Analyse des feux pour piétons à Longueuil Intersection boul. Cousineau (R-112) / rue de la Tourbière.

23 février 2024

Pistes de solutions

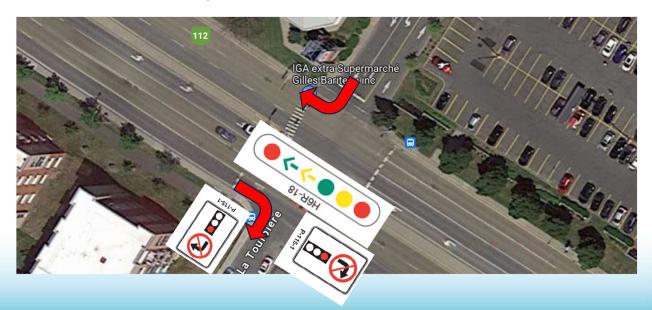
Scénario 1 : Feu rouge suivi d'un feu vert : C'est la configuration actuelle, ainsi et afin de réduire le conflit avec les piétons et bonifier la sécurité des piétons, il faut interdire le VDFR par l'ajout du panneau d'interdiction conformément à la norme. Cette interdiction aura un impact sur les mouvements de virage à droite (retard) pour les véhicules sortant du centre commercial, même en absence de piétons.

Pistes de solutions

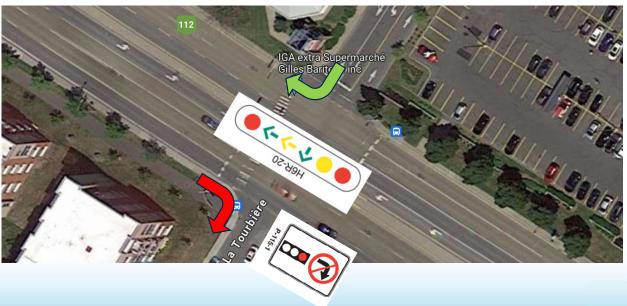
Scénario 2: Flèche verte vers l'avant suivi d'un feu vert: Tel que demandé par la Ville, on pouvait maintenir la manœuvre de VDFR (à partir de l'accès commercial) sans enjeu. Ce scénario permet la protection des piétons pendant l'engagement sans interdire le VDFR (virages à droite interdits pendant l'engagement). Cependant le VDFR doit être interdit sur la

R-112 est.

Concept de l'aménagement recommandé

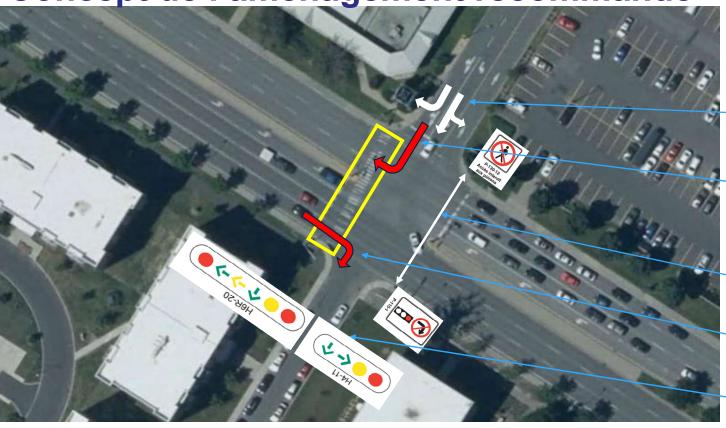
Traverse à protéger

Marquage à mettre à jour

VDFR interdit pendant l'engagement par l'absence de flèche

Traverse de piéton à interdire

VDFR interdit par le panneau

Remplacement du rond rouge par une flèche verte

- 1. Remplacement du rond vert de la tête à droite et le rond rouge de la tête à gauche par une flèche
- 2. Réaménagement des voies coté IGA par la modification du marquage :
 - Voie à gauche : virage à gauche et tout droit;
 - Voie à droite : virage à droite exclusif.
- 3. Ajout d'un panneau d'interdiction de VDFR P-115-1 en direction est sur la R-112 (en conflit avec les piétons)
- 4. Interdire la traverser de la R-112 des piétons sur l'approche est avec l'ajout d'un panneau d'interdiction de piéton P-130-12 dans les deux directions
- 5. Mise à jour du plan de phasage
